**Commission économique pour l'Europe****Comité des transports intérieurs****Forum mondial de l'harmonisation  
des Règlements concernant les véhicules****Groupe de travail de l'éclairage et de la signalisation lumineuse****Soixante-treizième session**

**Règlement n° 48 (Installation des dispositifs d'éclairage  
et de signalisation lumineuse) – Autres propositions  
d'amendements au Règlement n° 48****Proposition de série 07 d'amendements au Règlement n° 48  
(Installation des dispositifs d'éclairage  
et de signalisation lumineuse)****Communication des experts de l'Organisation internationale  
des constructeurs d'automobiles (OICA) et du Groupe de travail  
Bruxelles 1952 (GTB)\***

Le texte reproduit ci-après a été établi par les experts de l'OICA et du GTB en vue d'introduire de nouveaux critères pour le réglage automatique de l'assiette des projecteurs, fondés sur les études du GTB relatives à l'éblouissement et à la visibilité. La proposition est soumise aux Parties contractantes afin qu'elles l'examinent officiellement et qu'elles donnent leur avis. Un texte pourrait être mis au point en vue d'être soumis au GRE pour adoption à sa soixante-quatorzième session. Les modifica

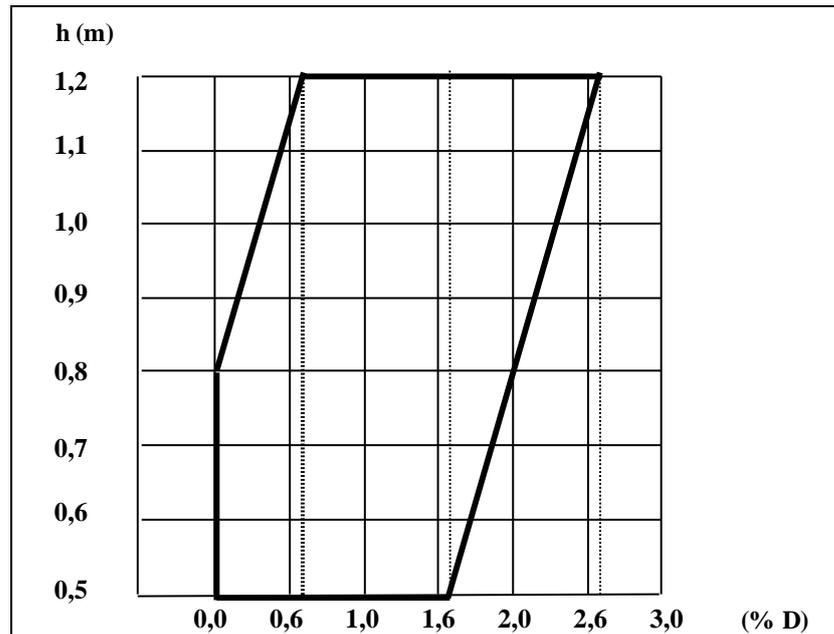
6.2.6.1.1.2 Selon la hauteur en mètres (h) du [bord inférieur de la surface apparente dans la direction de l’axe de référence du faisceau de croisement], mesurée sur le véhicule dans l’état de charge prescrit à l’annexe 5 du présent Règlement, l’inclinaison vers le bas de la ligne de coupure du faisceau de croisement doit se situer dans les limites ci-après, l’inclinaison initiale étant fixée par le constructeur comme indiqué au paragraphe 6.2.6.1.1.1 ci-dessus (voir le schéma ci-dessous):

h = 0,5 m: de 0,0 % à -1,6 %;

h = 0,8 m: de 0,0 % à -2,0 %;

h = 1,2 m: de -0,6 % à -2,6 %.

**Pour les hauteurs intermédiaires, les limites varient de façon linéaire entre les valeurs indiquées.».**

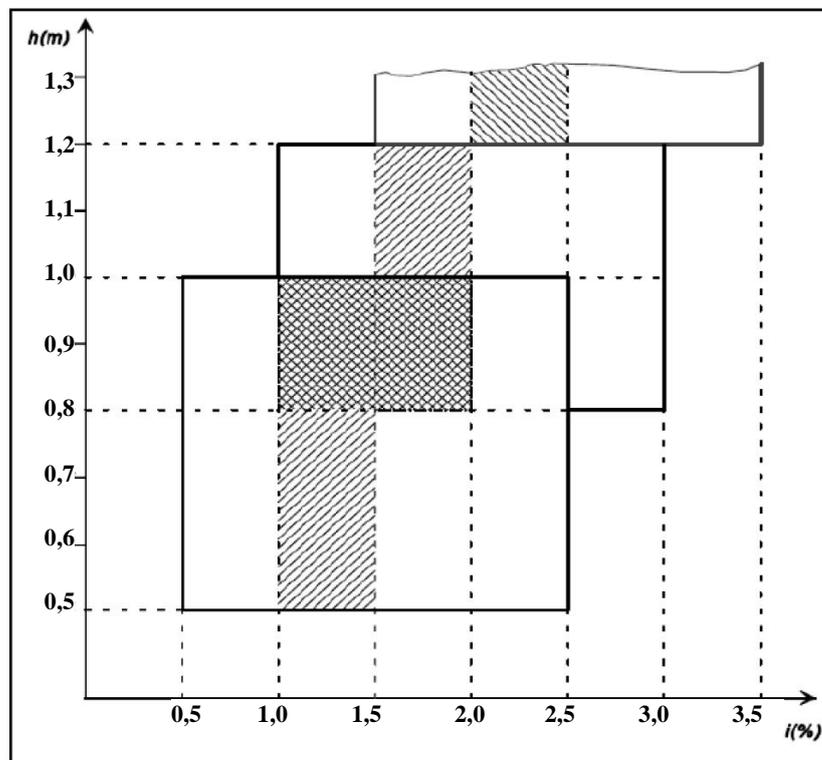
**6.2.6.1.2.2** Selon la hauteur en mètres (h) du bord inférieur de la surface apparente dans la direction de l'axe de référence du faisceau de croisement, mesurée sur le véhicule à vide, l'inclinaison verticale de la ligne de coupure du faisceau de croisement doit se situer, dans toutes les conditions statiques définies à l'annexe 5, dans les limites ci-après, l'orientation initiale ayant les valeurs suivantes:

$$h \leq 0,8$$

Limites: entre -0,5 % et -2,5 %

Orientation initiale: entre -1,0 % et -1,5 %

$$0,8 \leq h \leq 1,0$$

Limites: entre -0,5 % et -2,5 %

Orientation initiale: entre -1,0 % et -1,5 %

Ou, au gré du fabricant,

Limites: entre -1,0 % et -3,0 %

Orientation initiale: entre -1,5 % et -2,0 %

La demande d'homologation de type du véhicule doit, dans ce cas, indiquer laquelle des deux variantes est utilisée.

$h \geq 1,0$

Limites: entre -1,0 % et -3,0 %

Orientation initiale: entre -1,5 % et -2,0 %

Le diagramme ci-dessous illustre ces limites et valeurs d'orientation initiale.

«Annexe 7

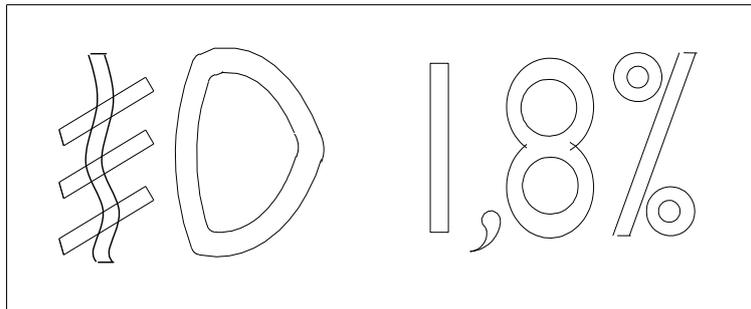
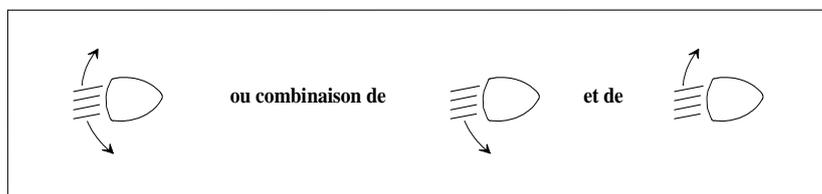
Indication de l'inclinaison vers le bas de la ligne de coupe du faisceau de croisement mentionnée aux paragraphes ~~6.2.6.1.1~~ **6.2.6.1.1.1** et **6.2.6.1.2.1** et de l'inclinaison vers le bas de la ligne de coupe du feu de brouillard avant mentionnée au paragraphe 6.3.6.1.2 du présent Règlement

~~La dimension du symbole et des caractères est laissée au choix du constructeur.~~

~~La dimension du symbole et des caractères est laissée au choix du constructeur.~~

**Note: La dimension du symbole et des caractères est laissée au choix du constructeur.».**

«Annexe 8

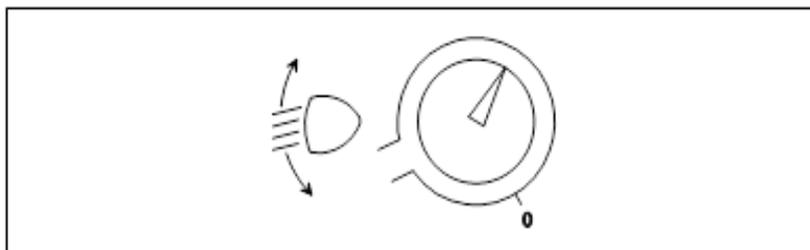
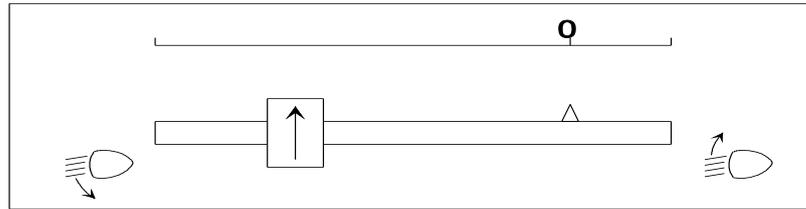
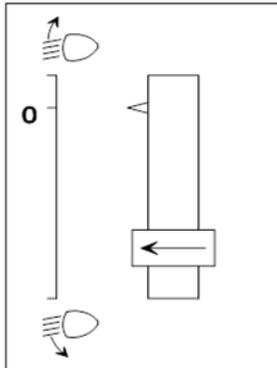
~~Les symboles à cinq rayons au lieu de quatre peuvent également être utilisés.~~

**Note: Les symboles à cinq rayons au lieu de quatre peuvent également être utilisés.».**

Figure 1

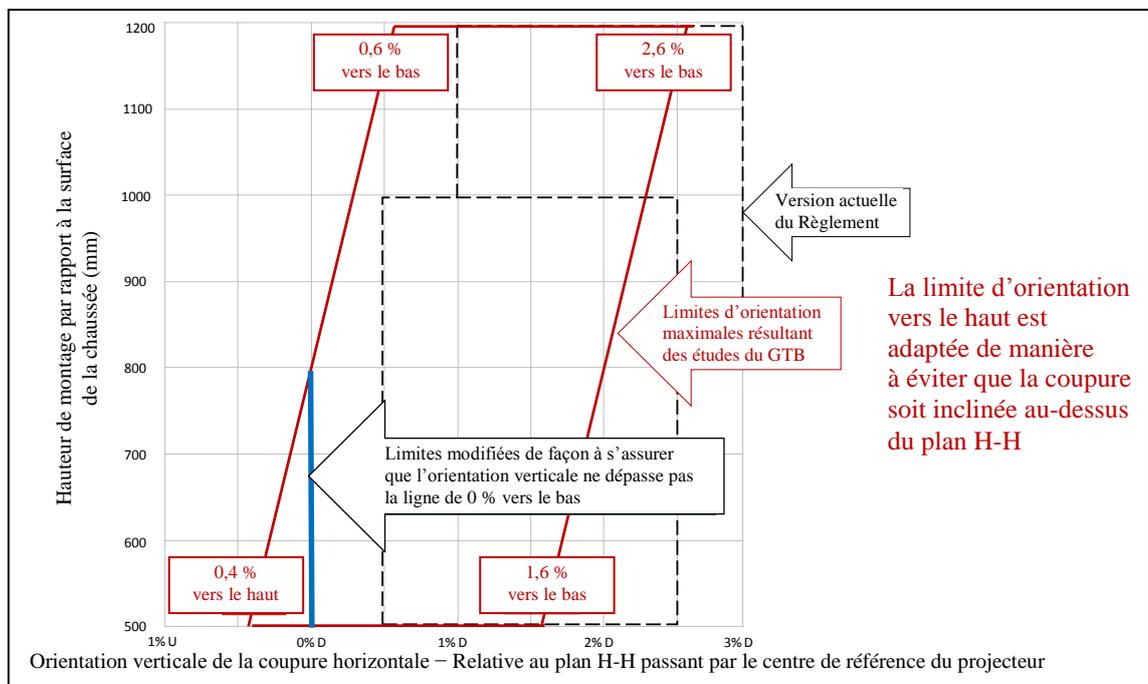
13. Lorsqu'elle a présenté les résultats de ses travaux au GRE à sa soixante et onzième session, l'équipe spéciale CAVGS du GTB a montré en dernier un diagramme représentant les limites d'orientation absolues, selon les calculs fondés sur la norme de la CIE, à respecter de façon à tenir compte de l'éblouissement et de la visibilité pour une fourchette de hauteurs de montage des projecteurs. Au cours du débat tenu à cette même session, les Parties contractantes ont fait part de leurs préoccupations concernant l'orientation de la coupure au-dessus de la ligne H-H (au-dessus de 0 % pour D) dans le cas des hauteurs de montage inférieures. Le diagramme a été modifié comme suit pour tenir compte de ces préoccupations:

14. En conclusion, la proposition commune du GTB et de l'OICA consiste à adopter un critère permettant de déterminer dans quels cas un dispositif de réglage automatique statique des projecteurs doit être installé. Ce critère est fondé sur l'angle de site du véhicule, lequel résulte de la charge de 50 % répartie comme indiqué ci-après. On remplace ainsi le critère actuel des 2 000 lumens, qui impose une contrainte de conception, par une prescription fondée sur un état de charge.

Figure 3  
**Diagramme de réglage des projecteurs**

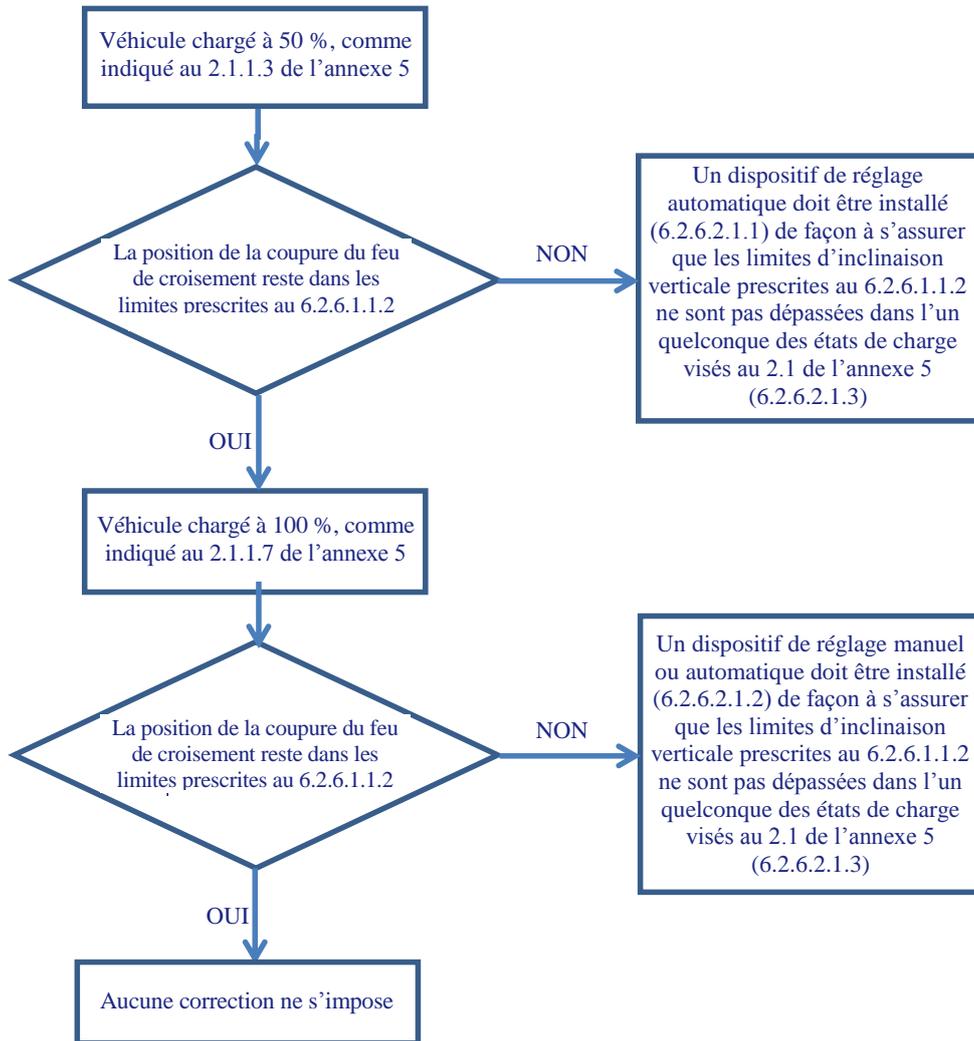
16. Dans le cas où l'application du critère des 50 % de charge ne donne pas lieu à l'obligation de réglage automatique statique de la portée des projecteurs et où l'on n'atteint pas la charge de 100 %, il convient d'installer un dispositif de réglage manuel ou automatique (voir le diagramme ci-après).

17. Il convient de souligner que la prescription relative à l'orientation initiale est maintenue, mais que le constructeur du véhicule déclare la valeur réelle lors de l'homologation de type.
